Notitie

Kenmerk N001-1212622BHX-ygl-V01-NL

Watertoets kruising Vliegveldstraat te Hengelo

Figuur 4 Toekomstig watersysteem Vliegveldstraat. **Rood:** zaksloten/greppels, **Lichtblauw:** koppelleiding, **Donkerblauw:** duikerverbinding zaksloten, **Grijs:** nieuwe verharding

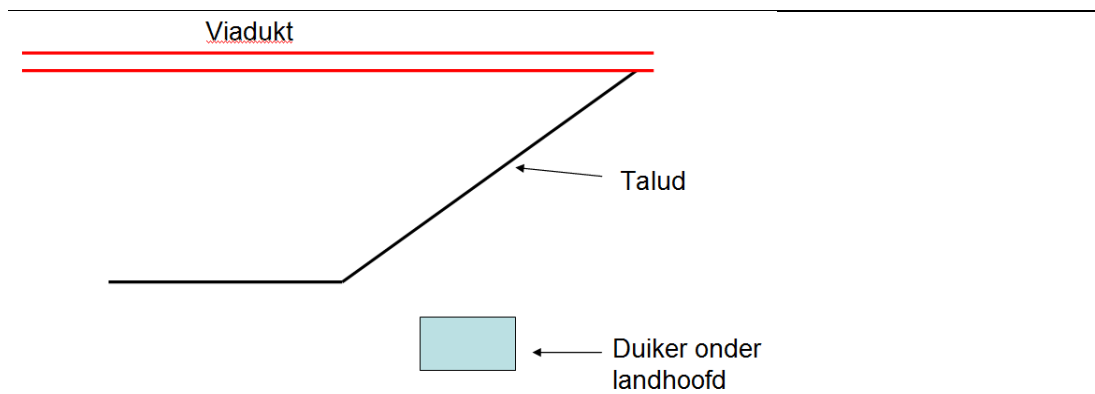
De heer Kroeze geeft aan dat hij niet gelukkig is/zorgen maakt met de situatie/ligging van de toekomstige duiker om de volgende redenen

1. de lengte van de verlenging van 59 meter
2. ligging van de duiker onder de teen van het talud

ad 1: extra lengte van de duiker zorgt mogelijk voor extra opstuwing in de koppelleiding bij extreme afvoer. De toekomstige duiker is in totaal dan circa 90 meter. De huidige situatie mag niet verslechteren. De heer Kroeze koppelt dit intern terug. Tevens geeft hij aan welke hydraulische eisen gesteld worden aan een eventueel verlenging van deze duiker. Te denken valt aan ontwerpdebiet, toegestane opstuwing en afmetingen.

ad 2: ten aanzien van de ligging onder het talud is er een zorg over de stabiliteit en wat bij een calamiteit. Ook dit punt koppelt hij intern terug.

Wij hebben als waterschap het beleid lange verduikeringen op te heffen en ook om te voorkomen dat lange verduikeringen worden aangelegd. Zoals in het overleg reeds aangegeven staan wij niet toe dat een verduikering wordt aangelegd van in totaal 90 meter.

Er mag een nieuwe duiker worden aangelegd onder het grondlichaam + aan weerszijden 5 meter voor het onderhoud. De duiker mag niet langer zijn dan strikt noodzakelijk voor de onderhoudswerkzaamheden aan de watergang. Als deze duiker wordt aangelegd moet de oude verduikering verwijderd worden.

Figuur 3 Principe schets hoog gefundeerd viaduct

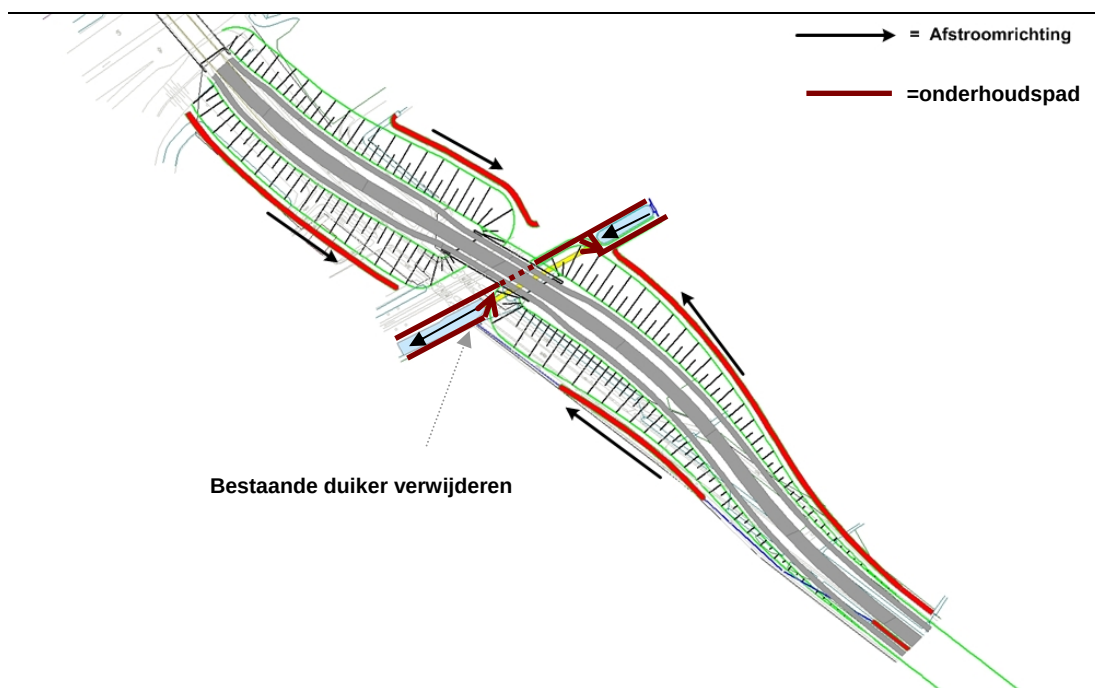
Bij een hoog gefundeerd viaduct is een landhoofd in combinatie met een talud nodig om de krachten op te vangen. Voor de koppelleiding betekent dit dat een nieuwe duikerverbinding nodig is in het verlengde van de koppelleiding. Deze duiker zal in dit geval deels onder het landhoofd van de brug komen te liggen. Dit is door het waterschap akkoord bevonden, echter wel dient de duiker zo kort mogelijk te worden gehouden. De bestaande duiker moet verwijderd worden. Daarnaast dient aan weerszijden van de duiker (kopse kant) 5 meter onderhoudsruimte te zijn vrijgehouden. In plaats van een onderhoudspad kan ook eventueel een bruggetje gerealiseerd worden voor de onderhoudsvoertuigen. De lengte van de nieuwe duiker komt op basis van bovenstaande uitgangspunten uit op een lengte van circa 70 m. In de onderstaande schets is het principe van een hoog gefundeerd viaduct weergegeven.
